改善箇所説明図 ①

基準不適合発生箇所 ①

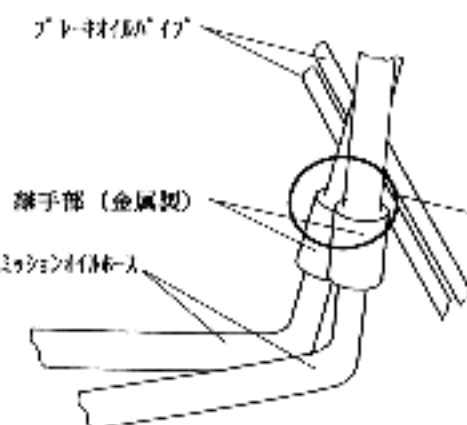
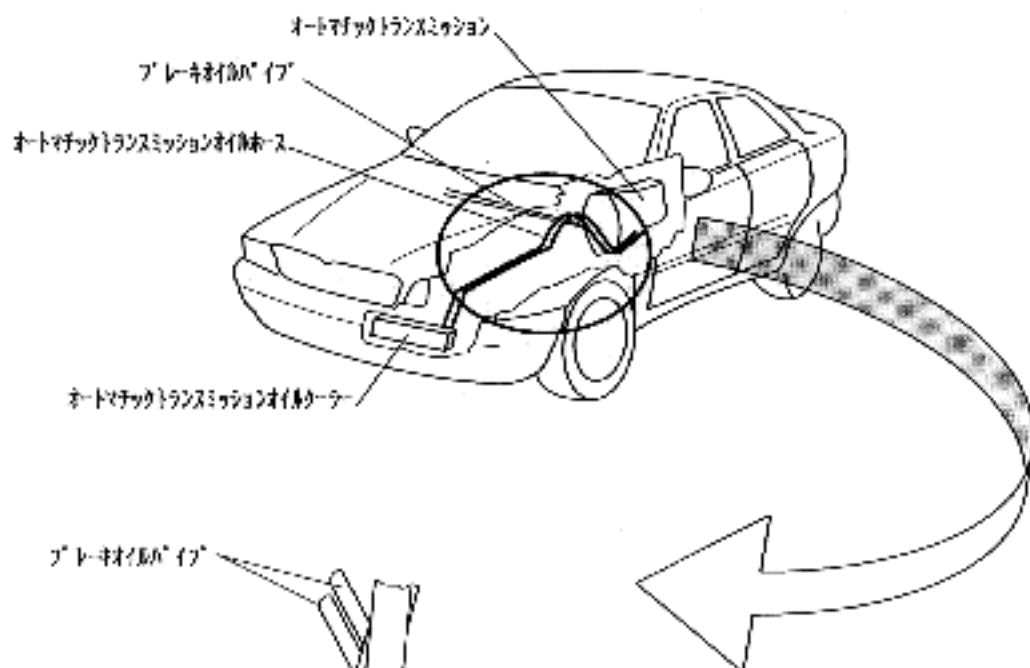
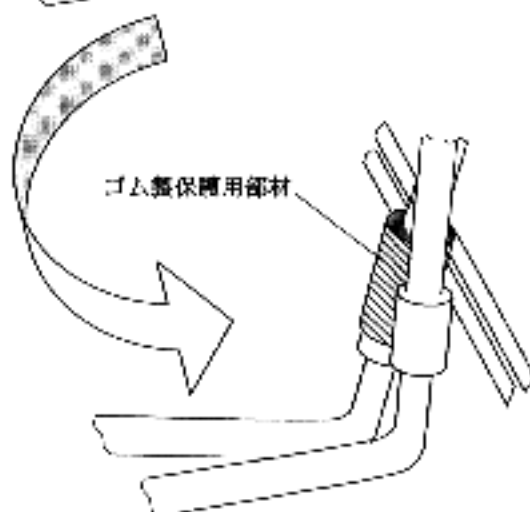
オートマチックトランスミッション装着車において、オートマチックトランスミッションとオイルクーラー間のホースの取り廻しが不適切なことから、ホースの金属製継手部とブレーキパイプが干渉し、そのままの状態で使用を続けると、当該ブレーキパイプが損傷し、最悪の場合、ブレーキ液が漏れて制動力が低下するおそれがある。

全車両、当該オイルホースの金属製継手部と当該ブレーキパイプの間隙を修整し、当該オイルホースの金属製継手部にゴム製の保護用部材を取り付ける。
 なお、当該ブレーキパイプが損傷しているものは新品に交換する。
